MĚSTSKÁ ČÁST PRAHA ČAKOVICE

Věc: Metropolitní plán - připomínky

Nový územní plán Prahy - Metropolitní plán - opakované připomínkování

Připomínky k návrhu Metropolitního plánu 2022

CA/11 - Odstranění plochy pro recyklaci odpadu

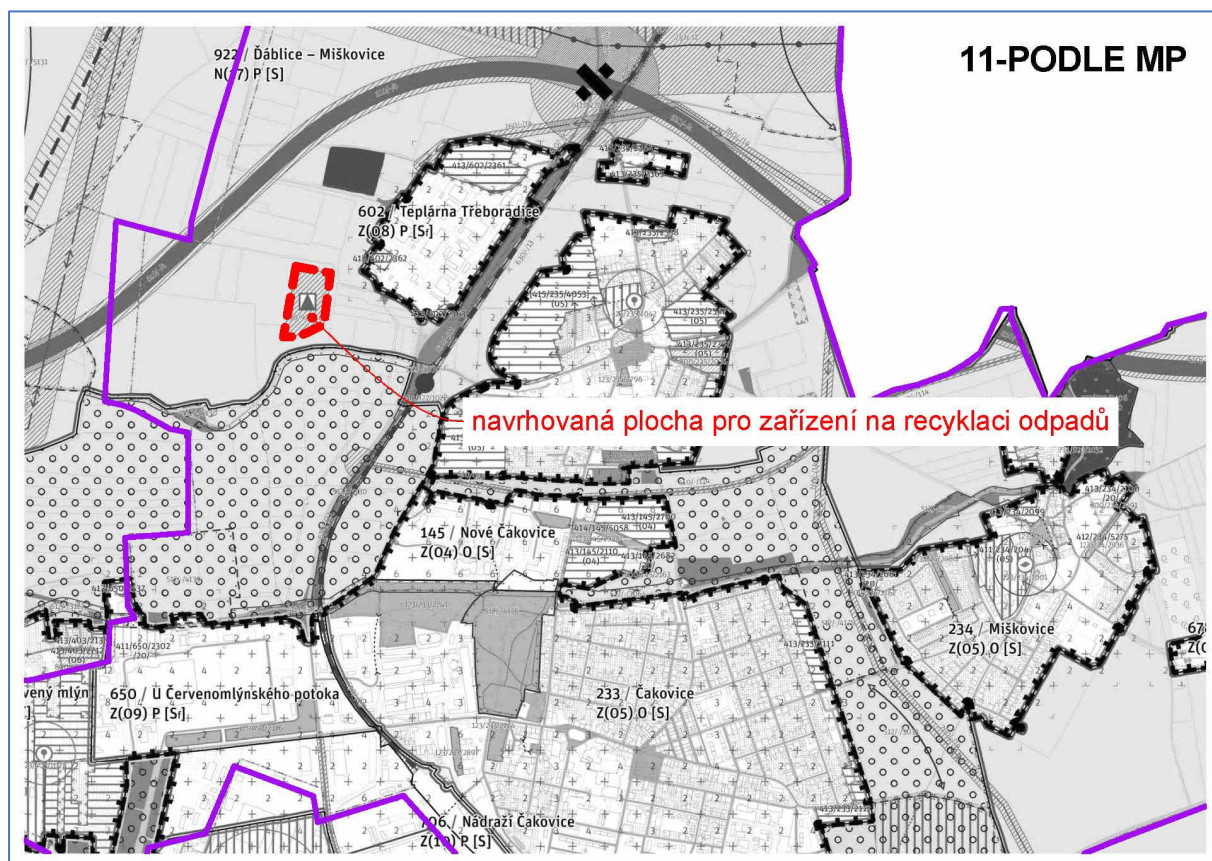
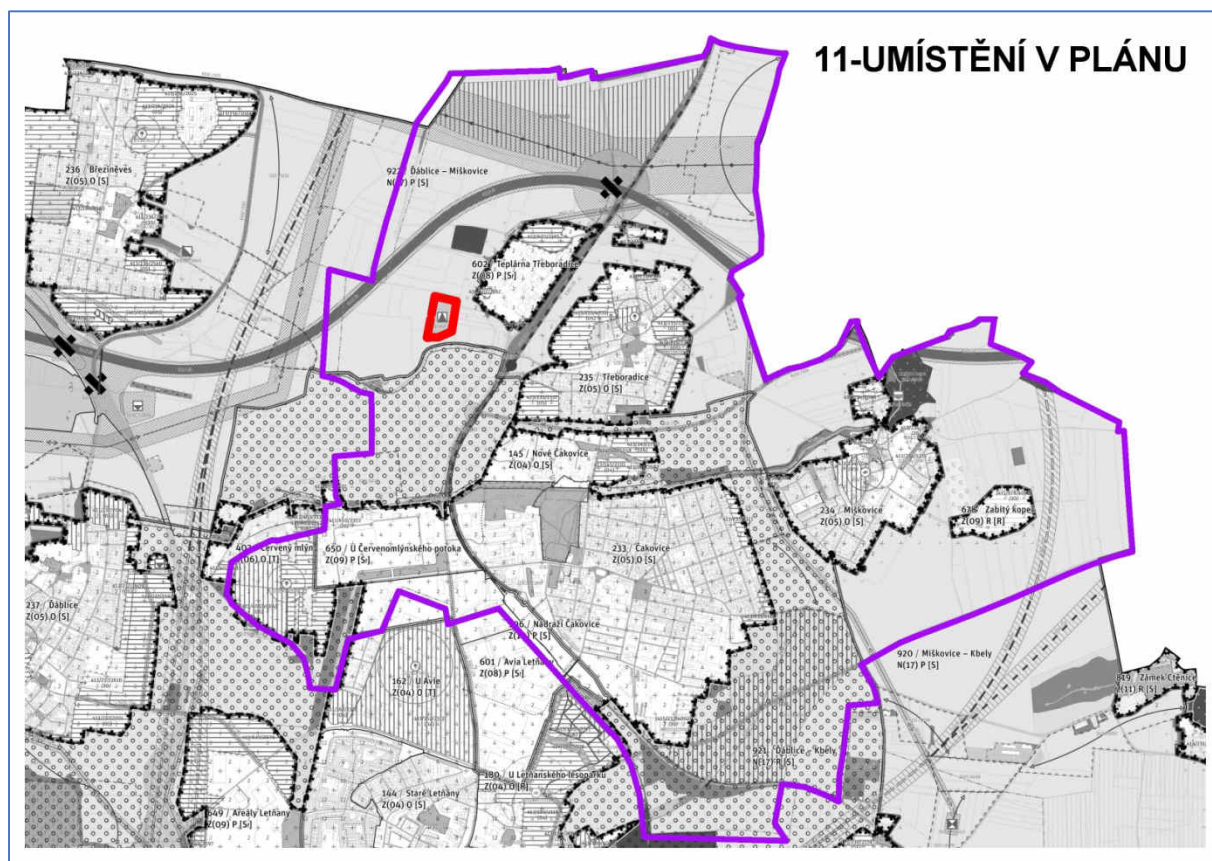
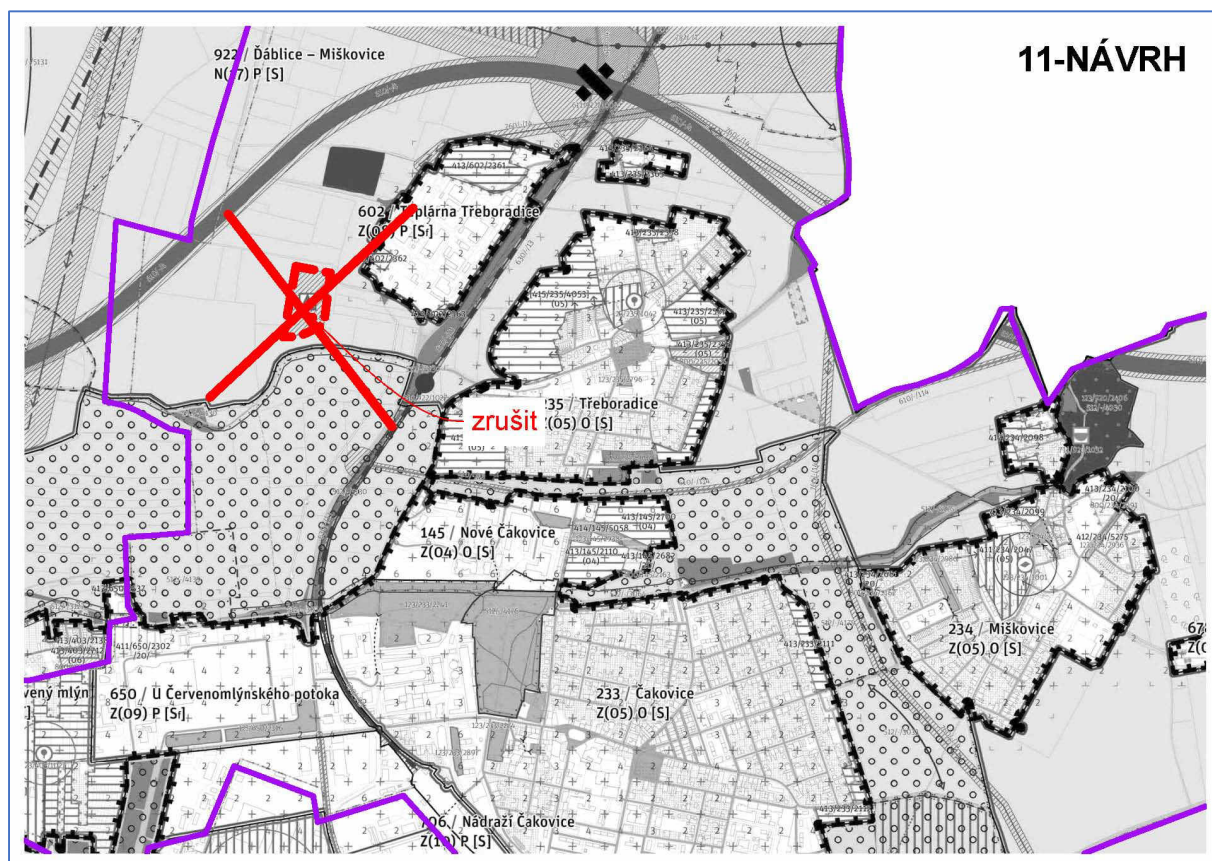
Číslo připomínky	CA/11
Název připomínky	Odstranění plochy pro recyklaci odpadu
Druh připomínky	Zásadní připomínka
Označení dotčené lokality	922 / Ďáblice - Miškovice
Podstata připomínky	Požadavek na vypuštění plochy na recyklaci odpadu z návrhu MP
Text a zdůvodnění připomínky	
Městská část Praha-Čakovice požaduje, aby z návrhu Metropolitního plánu byla odstraněna plocha pro recyklaci odpadu (VPS 910-790/922/1011) v lokalitě 922 / Ďáblice - Miškovice. Městská část Praha-Čakovice ve spolupráci s hlavním městem Prahou pracuje na odstranění ploch určených pro recyklaci odpadu nacházející se v současném plánu jižně od areálu třeboradické teplárny. Ve stejném duchu se vyjádřilo v minulosti i Zastupitelstvo hl. m. Prahy, které v této věci přijalo usnesení, které podporuje úsilí městské části Praha-Čakovice. Důvodem snahy je maximální ochrana obyvatel před hlukovou a prachovou zátěží a dále před dalším nárůstem dopravy. V roce 2017 uvolnilo hlavní město Praha 55 mil. Kč na výkup pozemků pod stávajícími funkčními plochami. Je nežádoucí, aby nový Metropolitní plán tuto zcela zásadní snahu městské části Praha-Čakovice, podpořenou Zastupitelstvem hl. m. Prahy nezahrnul. Proto městská část Praha-Čakovice požaduje odstranění ploch pro recyklaci odpadu v této lokalitě v plném rozsahu.

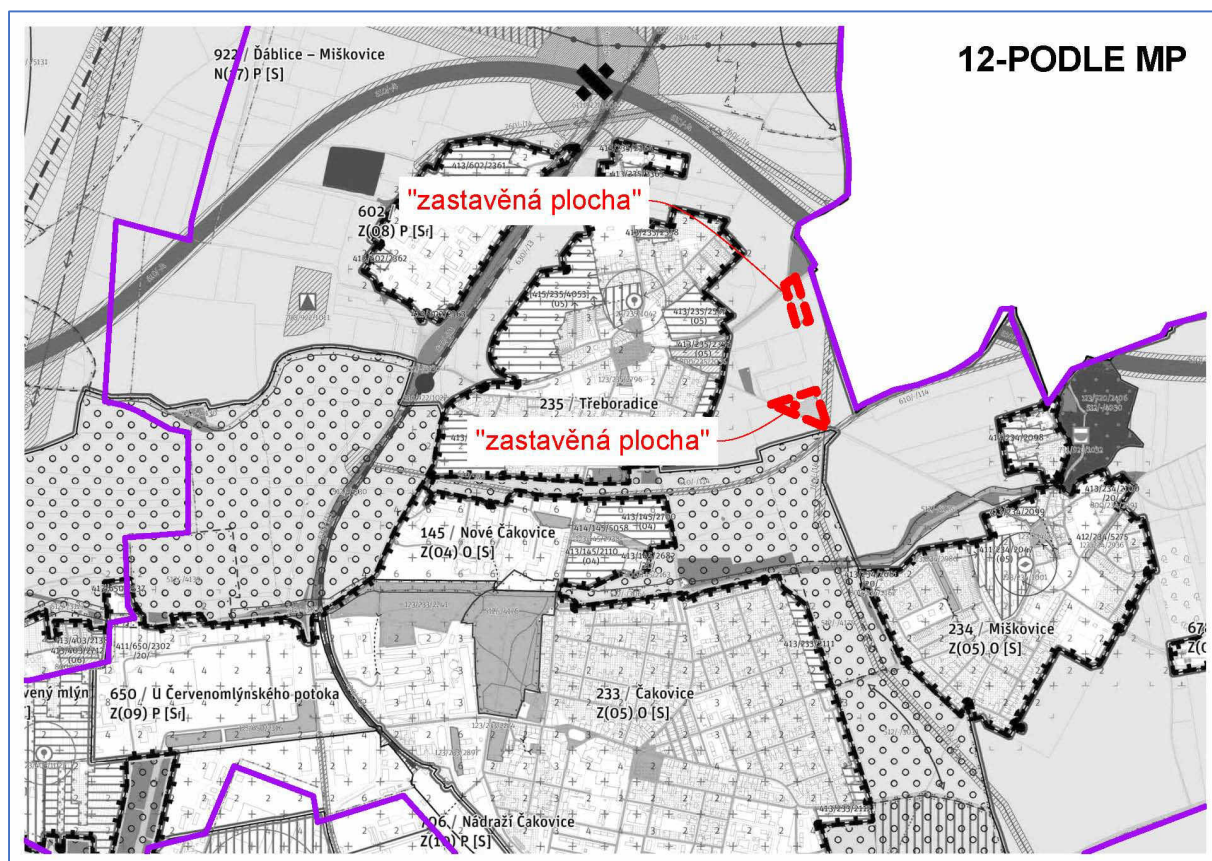
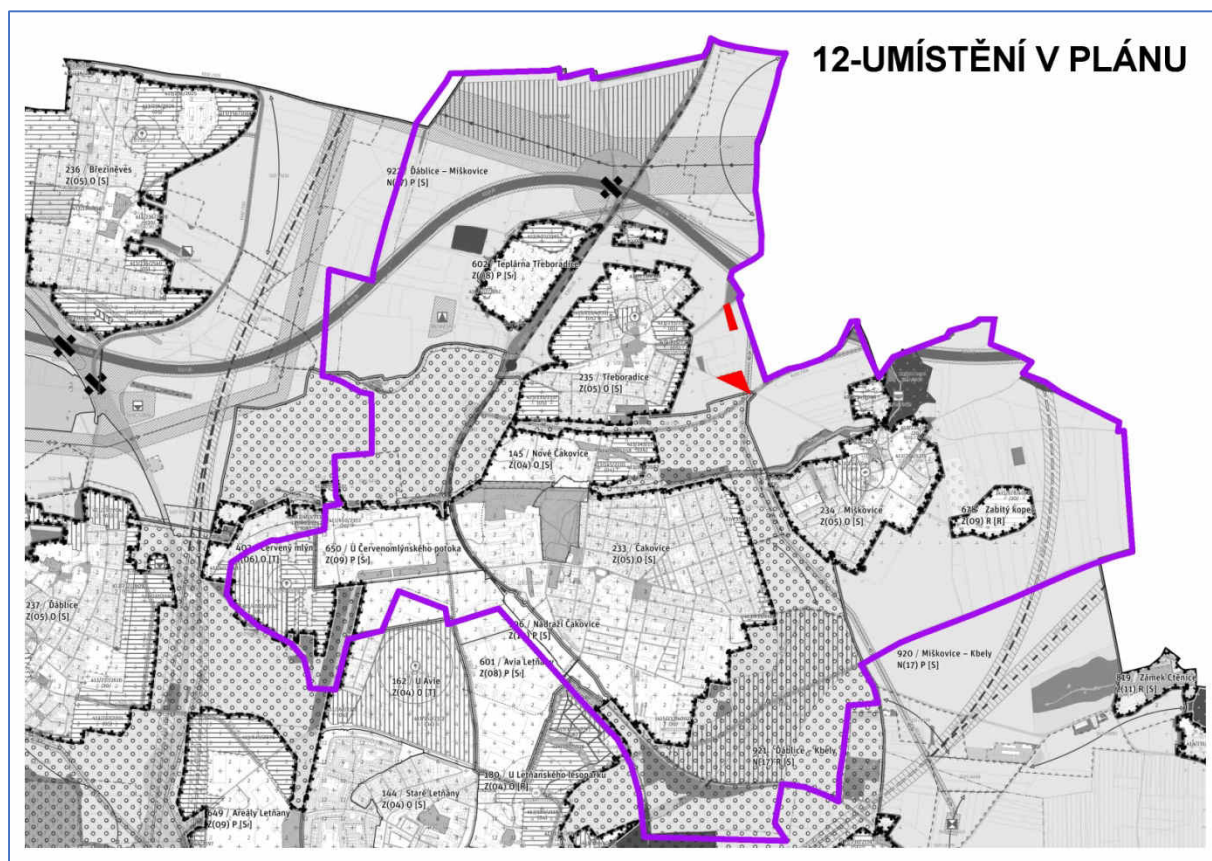
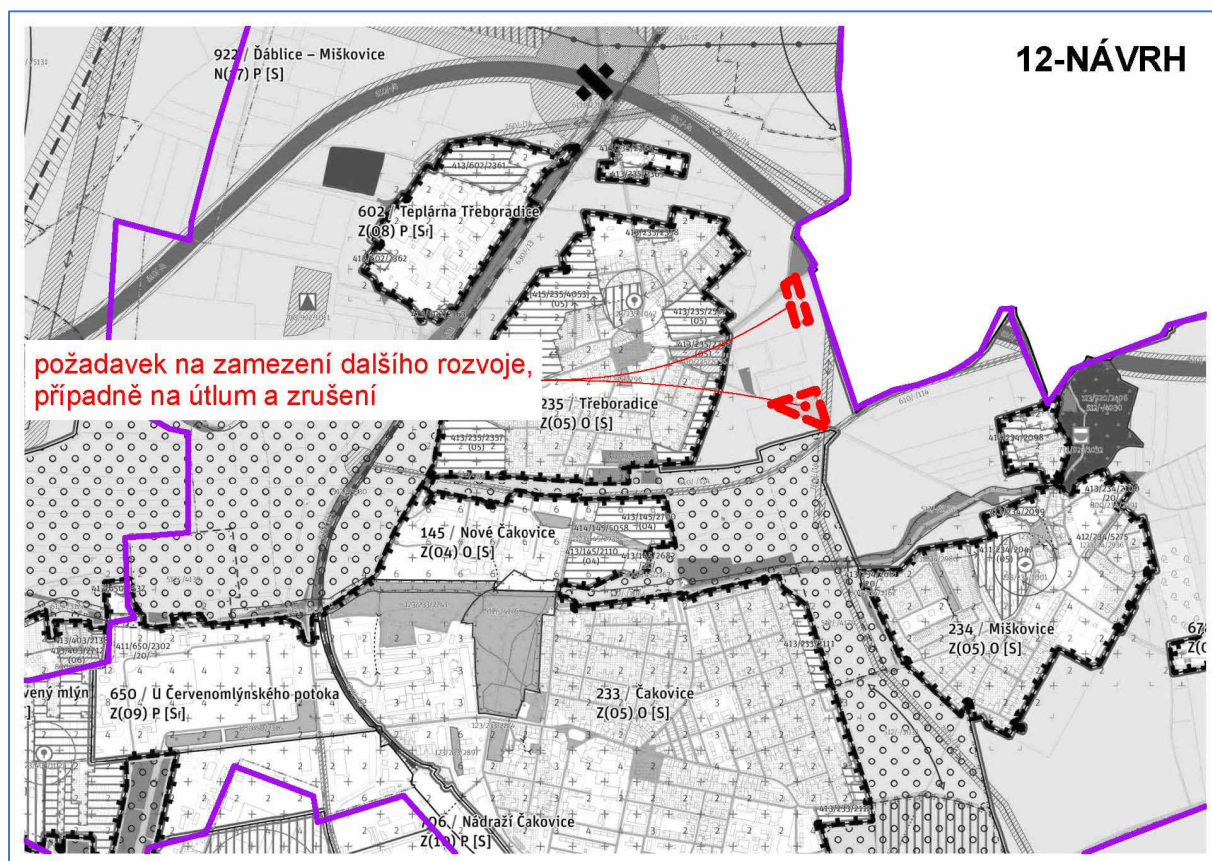
Číslo připomínky	CA/12
Název připomínky	Zabránění rozvoje izolovaných ploch zastavěných území
Druh připomínky	Zásadní připomínka
Označení dotčené lokality	922 / Ďáblice - Miškovice
Podstata připomínky	Požadavek na zabránění rozvoje izolovaných (ostrovních) ploch zastavěného území
Text a zdůvodnění připomínky	
Městská část Praha-Čakovice požaduje, aby návrh Metropolitního plánu dále neumožnil další rozvoj nekonceptně vzniklých zastavěných ploch ve volné krajině a naopak znemožnil jakoukoliv další stavební činnost v těchto lokalitách. V minulosti vznikly na k.ú. Třeboradice dvě izolované (ostrovní lokality) dnes zastavěné území. Tyto lokality jsou z hlediska funkce a interakce zcela nekompatibilní se svým okolím. Není v zájmu dalšího rozvoje městské části, aby byla v těchto lokalitách jakkoliv umožněna jakákoliv další stavební činnost. Současný územní plán tato území definuje jako nezastavitelná. Záměrem městské části je tuto skutečnost zachovat v plné rozsahu. Jedná se o pozemky v lokalitě 922 / Ďáblice - Miškovice, konkrétně jde o pozemky parc. č. 470/1, 470/2, 472/1, 472/3, 473/4, 473/5, vše v k.ú. Třeboradice, obec Praha.

CA/13 - Rozvoj (rozšíření) lokality 234 / Miškovice

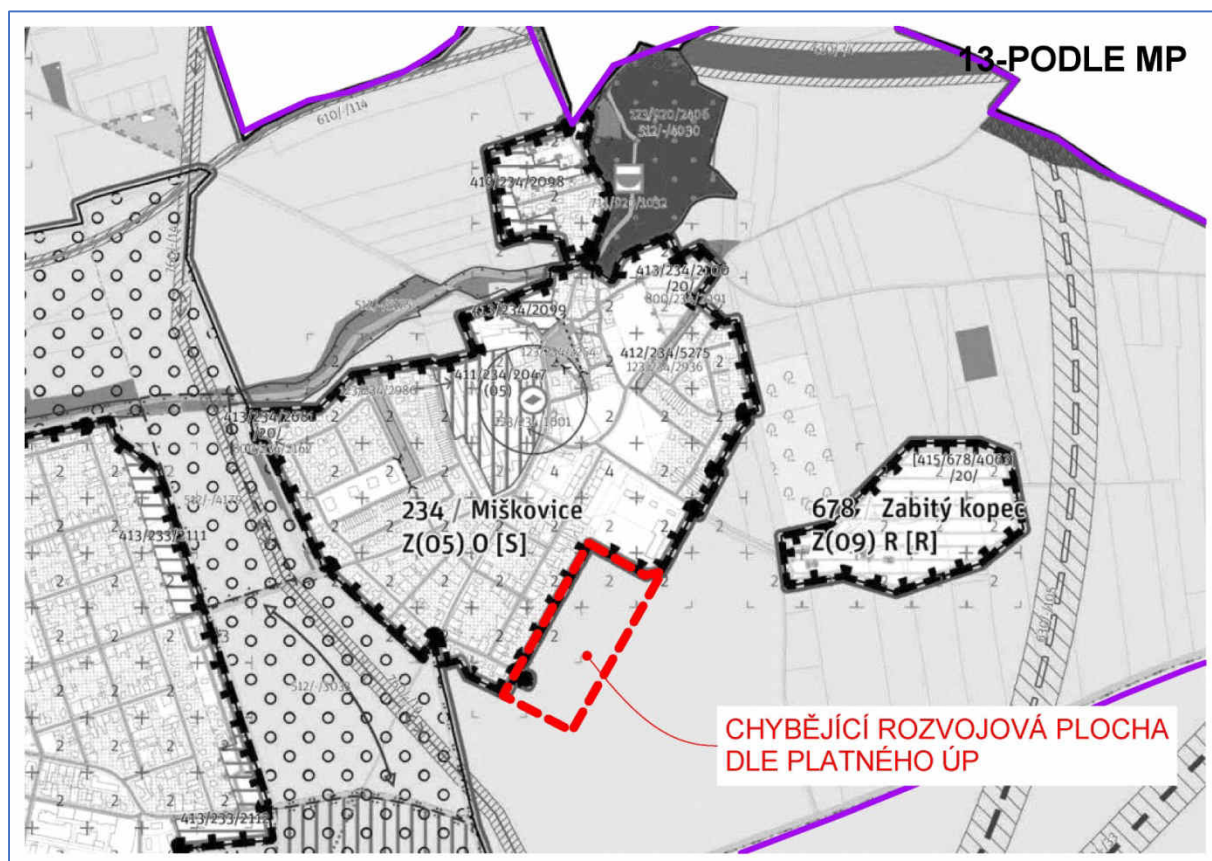
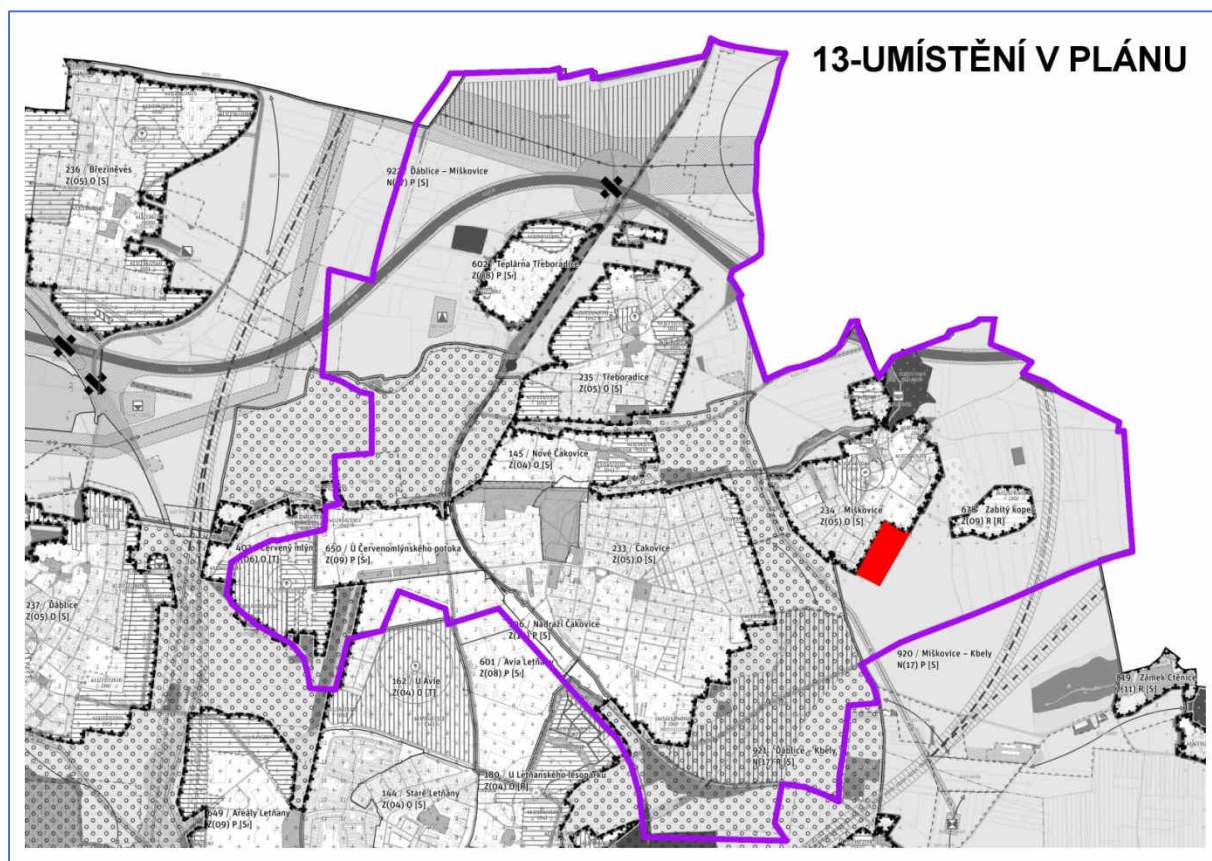
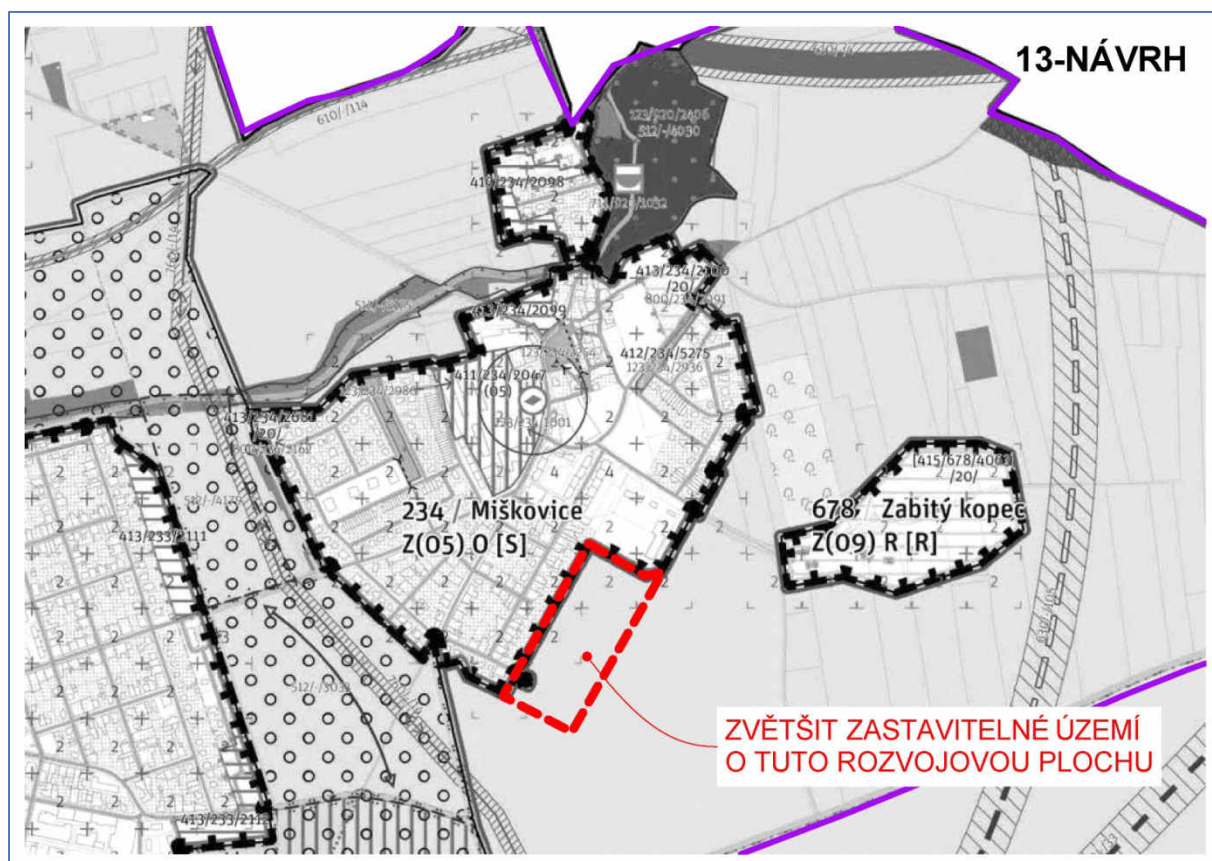
Číslo připomínky	CA/13
Název připomínky	Rozvoj (rozšíření) lokality 234 / Miškovice
Druh připomínky	Zásadní připomínka
Označení dotčené lokality	234 / Miškovice 920 / Miškovice - Kbely
Podstata připomínky	Požadavek na rozšíření zastavitelné plochy
Text a zdůvodnění připomínky	
Městská část Praha-Čakovice požaduje, aby do návrhu Metropolitního plánu byla zařazena dodatečná zastavitelná plocha pro výstavbu rodinných domů a to rozšířením zastavitelné plochy 234 / Miškovice směrem do území lokality 920 / Miškovice - Kbely. Městská část Praha-Čakovice chce nabídnout svým občanům možnost rozvoje rodinného bydlení a to výhradně formou rodinných domů, přednostně solitérního charakteru. Vzhledem k tomu, že v městské části Praha-Čakovice je v současné době k dispozici v tržním prostředí absolutní nedostatek ploch pro vznik nového rodinného bydlení, jakož i rodinných domů ke koupi, je zájmem městské části Praha-Čakovice rozšířit plochy pro rodinné bydlení. V k.ú. Miškovice proto městská část Praha-Čakovice navrhuje rozšířit plochy pro rodinné bydlení v rozsahu, který byl dán v platném územním plánu z roku 1999 ve formě předpokládaného rozvoje (původní předpoklad po roce 2010 změna na zastavitelné území). V uvedených lokalitách by platilo výškové omezení na max. 2 patra.
